Enquête publique unique

Préalable à l'autorisation environnementale requise au titre des articles L181-1 et L 214-3 du code de l'environnement pour l'aménagement des berges de Courbevoie entre le pont de Courbevoie et le parc de Bécon au droit du quai du Maréchal Joffre sur la commune de Courbevoie

Rapport du Commissaire Enquêteur

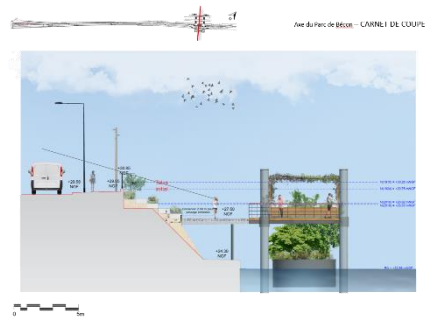
Question du commissaire enquêteur

« Comme évoqué précédemment pour la question de l'élargissement de la promenade (cf. 2.1.1.1.3), suite aux études géotechniques, il a été montré qu'au vu de la structure de soutènement de la RD7, il y avait une limite de décaissement possible au-delà de laquelle le projet mettrait en péril la stabilité du mur de soutènement de la RD7. (Le bureau d'études géotechniques Fondasol indique dans son rapport de 2017 : « il convient donc en tout point de maintenir au minimum un encastrement de la semelle de 0,80 m pour assurer la garde hors et gel et se prémunir de risques de glissement sur la base ».)

A l'issue de l'analyse de l'ensemble de ces contraintes, la promenade en encorbellement dans sa largeur et sa cote retenues est donc apparue comme le meilleur compromis.

A noter toutefois, qu'une partie de la promenade (250 m) se situe bien en-dessous de la RD7 (supérieur à 2 m) ce qui permet de diminuer fortement l'influence acoustique de cette dernière.
